Determinazione dirigenziale	n. DET-AMB-2021-1897 del 20/04/2021
Oggetto	Adozione di Autorizzazione Unica Ambientale (AUA) ai sensi del D.P.R. 59/2013 relativa alla società CASA DI CURA VILLA BELLOMBRA S.P.A. per l'impianto NUOVA VILLA BELLOMBRA destinato ad attività ospedaliera, sito in Comune di Bologna (BO), via Caduti di Casteldebole, Loc. Casteldebole.
Proposta	n. PDET-AMB-2021-1962 del 19/04/2021
Struttura adottante	Servizio Autorizzazioni e Concessioni di Bologna
Dirigente adottante	PATRIZIA VITALI

Oggetto: Adozione di Autorizzazione Unica Ambientale (AUA) ai sensi del D.P.R. 59/2013 relativa alla società **CASA DI CURA VILLA BELLOMBRA S.P.A.** per l'impianto **NUOVA VILLA BELLOMBRA** destinato ad attività ospedaliera, sito in Comune di Bologna (BO), via Caduti di Casteldebole, Loc. Casteldebole.

Oggetto: AUA - AUTORIZZAZIONE UNICA AMBIENTALE - NUOVA VILLA BELLOMBRA - RICHIESTA DI AUA PER SCARICHI DI REFLUI INDUSTRIALI IN PUBBLICA FOGNATURA

Oggetto: Procedimento ordinario ai sensi del DPR 160/2010 coordinato con DPR 59/2013.
Richiesta AUA per la nuova struttura sanitaria Villa Bellombra di via Caduti di Casteldebole - Rif.
procedimento AUA PG 337264/2020.

RETI FOGNARIE - PLANIMETRIA GENERALE

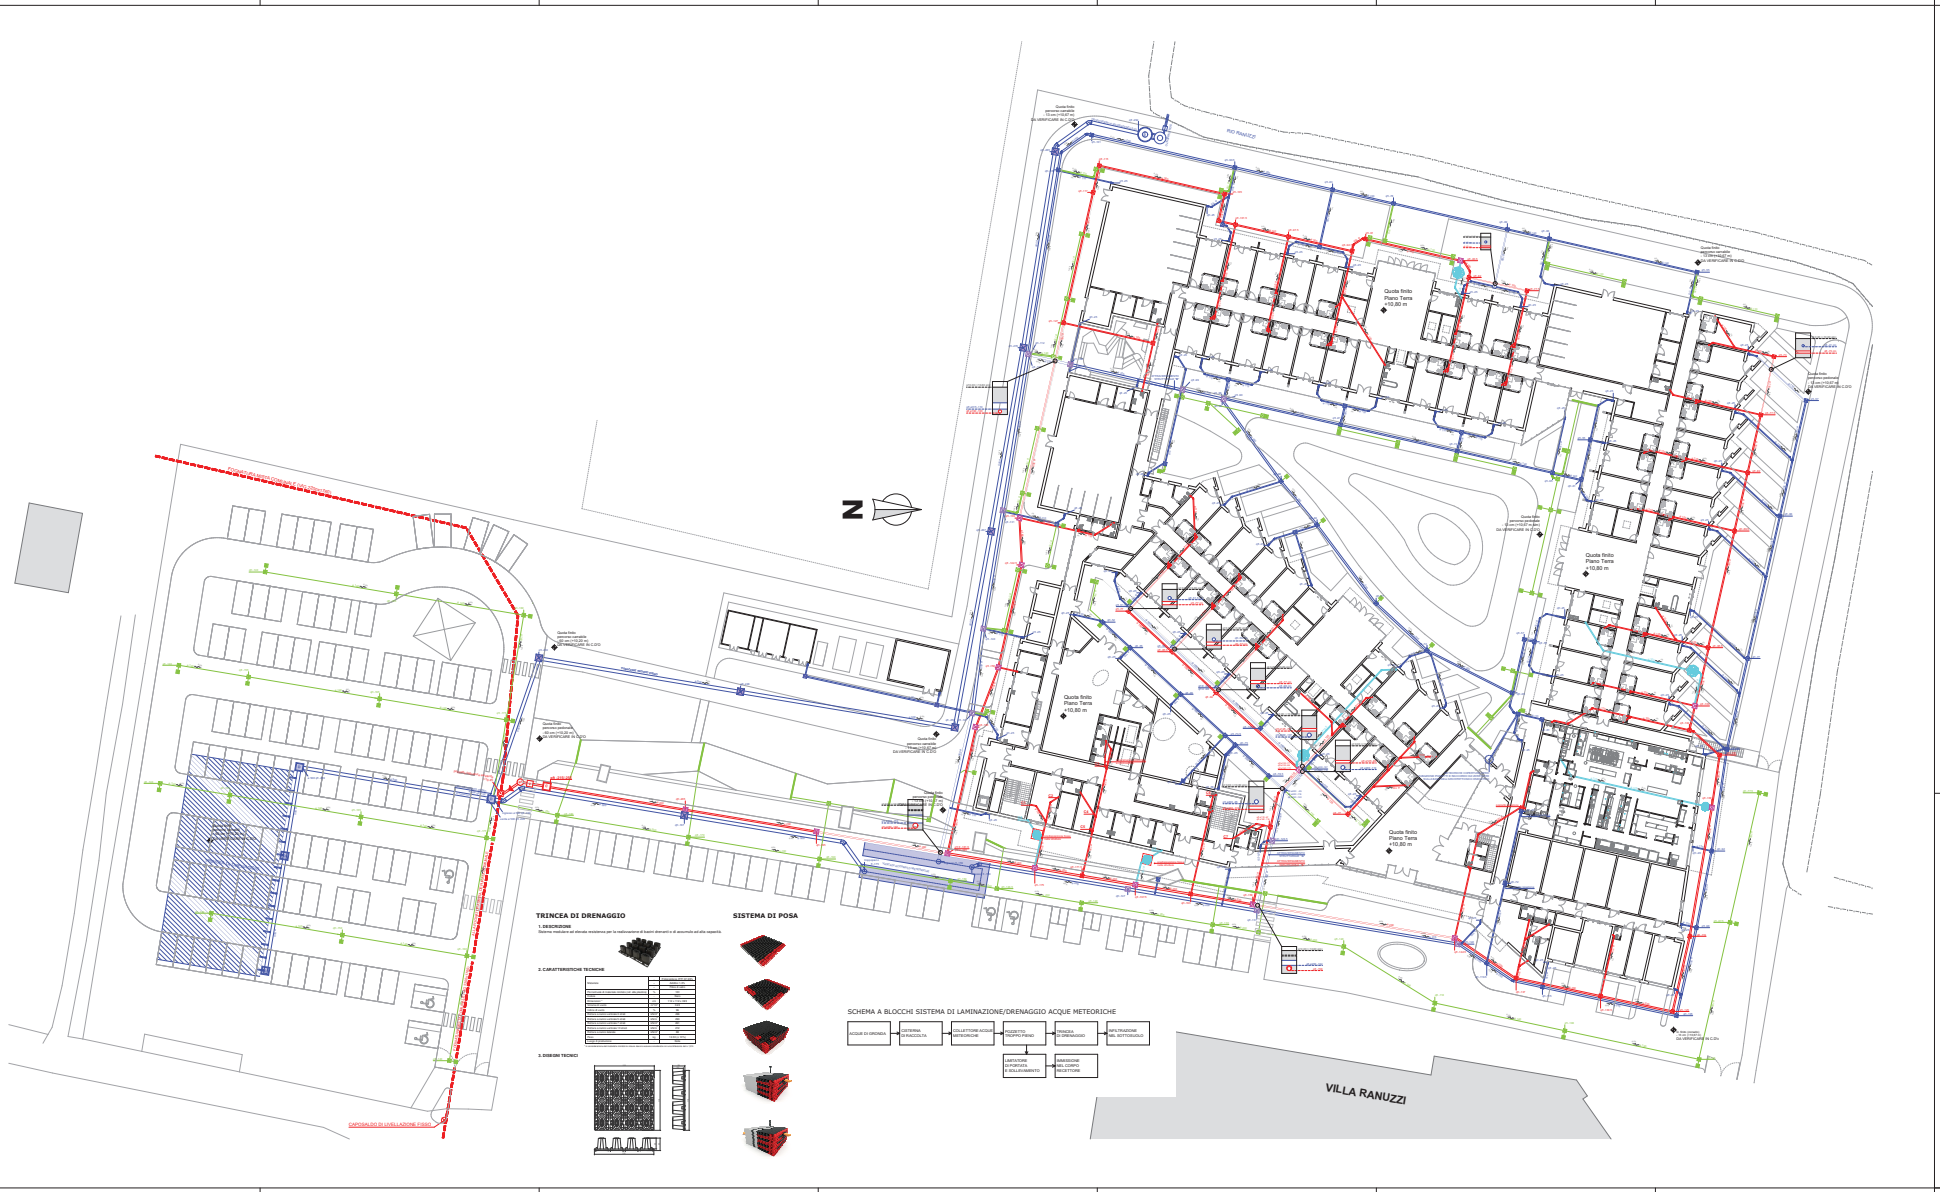
- ✓ la struttura scaricherà la miscela dei reflui nel punto di scarico identificato con S1, costituito da:
 - acque reflue domestiche provenienti da bagni e servizi igienici dei reparti di degenza; la struttura ospedaliera è realizzata su tre piani con un massimo di 99 posti letto. Le acque reflue domestiche, prima dell'immissione in pubblica fognatura, verranno trattate con separatore di schiume e avranno una portata stimata di circa 1 mc/h;
 - acque reflue dal laboratorio analisi;
che produrrà solo reflui di tipo domestico derivanti da secondi risciacqui e lavaggio delle vetrie;
 - acque reflue derivanti dalla cucina adibita alla preparazione dei pasti:
 - le struttura opera preparando pasti, per la struttura in oggetto e anche per altre strutture del gruppo con una potenzialità massima, ora stimata, compresa tra 1000 e 1200 pasti/giorno suddivisi in due tranches.

- acque di reflusso e del troppo pieno del sistema di trattamento delle acque meteoriche di dilavamento delle coperture filtrazione e pre-filtrazione;
- ✓ lo scarico S1 recapiterà la miscela di reflui nella pubblica fognatura di via Casteldebole afferente all'impianto di depuratore di Bologna - IDAR;

- ✓ le acque meteoriche provenienti dal dilavamento delle coperture sono trattate mediante un sistema costituito da:
 - intercettazione, pre-filtrazione e filtrazione;

- accumulo in cisterna interrata del volume di 121 mc;
 - sollevamento e distribuzione per usi non potabili (irrigazione aree verdi);quindi la quota eccedente l'accumulo è convogliata nella vasca di laminazione;

- ✓ le acque meteoriche provenienti dal dilavamento dei piazzali e delle aree di transito sono convogliate al sistema di laminazione delle acque meteoriche composto da bacini drenanti interrati;

- ✓ le acque meteoriche dal dilavamento dei piazzali e dei coperti, raccolte nella vasca di laminazione/dispersione verranno scaricate tramite percolazione negli strati superficiali del terreno.

Il sistema di laminazione/dispersione è dotato di un troppo pieno il cui scarico finale avviene nello scolo Ranuzzi.

Si evidenzia come il recettore finale delle acque bianche recapito degli scarichi in precedenza descritti non è in gestione alla scrivente Società e pertanto dovrà essere rilasciato specifico nulla osta dall'Ente gestore competente.

- **vengono ammesse in pubblica fognatura la miscela delle:**
 - **acque reflue domestiche (bagni e servizi dai reparti di degenza) sempre ammesse nel rispetto del Regolamento del Servizio Idrico Integrato;**

- le acque reflue industriali assimilate alle domestiche ed in precedenza identificate;
- le acque reflue derivanti dalla preparazione pasti, classificate acque reflue industriali;

- le acque meteoriche non contaminate originate dal reflusso e dal troppo pieno del sistema di filtrazione e pre-filtrazione;
- le acque reflue industriali originate dalla cucina per la preparazione dei pasti dovranno subire idoneo trattamento depurativo in conformità alla documentazione agli atti e dovranno rispettare i valori limite previsti dalla tab. 3 dell'allegato 5 alla parte terza del D. Lgs.152/2006 - colonna scarichi in rete fognaria;

- le opere di allacciamento alla rete fognaria pubblica dovranno essere conformi alle modalità e prescrizioni contenute nel Regolamento del Servizio Idrico Integrato per quanto concerne tubazioni di collegamento al terminale di recapito, innesto di tali tubazioni, sifone tipo Firenze, valvola di intercettazione, ecc.;

- i pozzetti di ispezione e prelievo sulle condotte di acque reflue industriali dovranno consentire:
 - il posizionamento del campionatore automatico;
 - il prelievo delle acque per caduta;

- dovranno essere opportunamente indicati con segnaletica visibile;
 - garantire, in qualsiasi momento, le condizioni di accesso ed apertura da parte del personale addetto al controllo;

- i sistemi di trattamento delle acque reflue dovranno essere mantenuti sempre in perfetta efficienza e sottoposti a operazioni di manutenzione e pulizia almeno una volta l'anno;

- è raccomandato che le acque derivanti dai lavabi clinici e da ogni altra area con possibile contaminazione prevedano adeguati trattamenti preliminari prima di confluire in fognatura per evitare il diffondersi di eventuali batteri patogeni;
